Mission régionale d'autorité environnementale
OCCITANIE

Avis
sur le parc photovoltaïque au sol du Moutet à Saint-Nicolas-de-
La-Grave (82)

N°MRAe : 2025APO125

Avis émis le 13 octobre 2025

Figure 3 : localisation des zones humides réglementaires et milieux aquatiques recensés sur l'aire d'étude immédiate (source Etude d'impact)

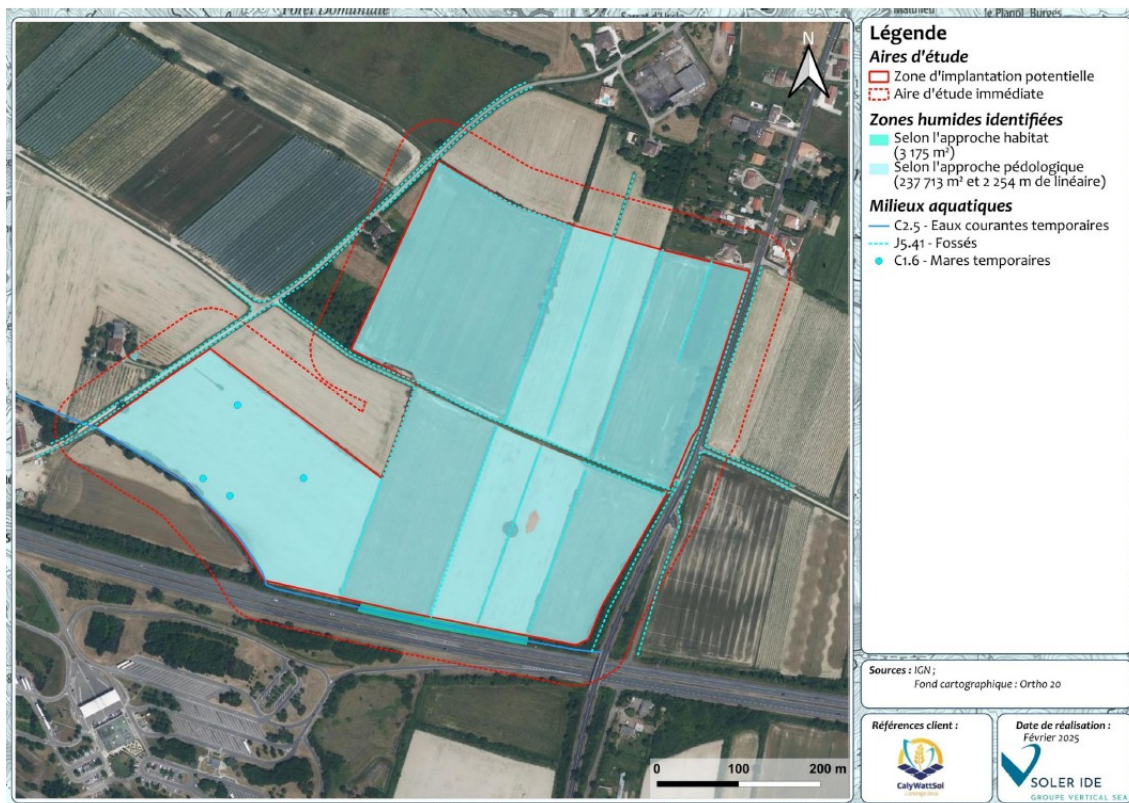
La cartographie ainsi établie représente 168 388 m² de zones humides. Selon le dossier, seuls 4 443 m² seront durablement détruits en lien direct avec les infrastructures pérennes (postes de transformation, poste de livraison, pistes lourdes), soit environ 2,6 % des zones inventoriées. Ces pertes résiduelles, bien que limitées en proportion, constituent une atteinte avérée à la fonctionnalité hydrologique et écologique du site. Le porteur de projet prévoit à ce titre une déclaration au titre de la rubrique 3.3.1.0 de la Loi sur l'Eau. Il convient cependant d'étudier les effets de la totalité des infrastructures du projet sur le fonctionnement des zones humides, afin de déterminer la surface précise susceptible d'être impactée, de façon indirecte, notamment du fait du remaniement des sols ou par effet de drainage.

La MRAe relève que les mesures présentées consistent principalement en un balisage de certaines zones humides (boisements humides, fossés...), la limitation des circulations aux voies existantes et l'encadrement des accès de chantier. Ces dispositions contribuent à réduire les pressions mais ne constituent pas une réponse suffisante à l'obligation de séquence « éviter, réduire, compenser » (ERC), telle qu'imposée par le SDAGE. En particulier, l'étude ne justifie pas l'absence d'évitement total des zones humides.

Les fonctionnalités sont décrites de manière générale et générique, sans quantification précise des services écosystémiques rendus (ex. : capacité d'épuration, volumes d'eau stockés). En l'état, l'étude ne démontre pas que le projet assure la préservation des fonctionnalités écologiques des zones humides concernées.

le SDAGE indique la nécessité de compenser à hauteur de 150 % les zones humides détruites. Le projet devra prévoir *a minima* une compensation de 6 636 m², voire plus si les effets indirects conduisaient à altérer une surface plus importante.

- de justifier précisément les impossibilités d'évitement total des zones humides ;
- afin de minimiser les incidences sur les zones humides, de réaliser les travaux de juin à fin septembre (enfouissement des câbles, ancrages de panneaux et pistes) afin de réduire les impacts hydrologiques lorsque la pluviométrie est plus faible ;

- de compléter l'étude d'impact par une évaluation des effets indirects du projet sur les zones humides, des mesures compensatoires, en cohérence avec la doctrine nationale et le SDAGE, notamment :

- la création de zones humides compensatoires sur des terrains agricoles avec une plus-value écologique par rapport aux habitats détruits ;
 - un taux de compensation minimal de 150 % des surfaces totales impactées afin de garantir un bilan écologique positif ;

- la mise en place d'un dispositif de suivi pluriannuel post-projet permettant d'évaluer l'efficacité des mesures, conformément à l'article L.214-1-I du Code de l'environnement.
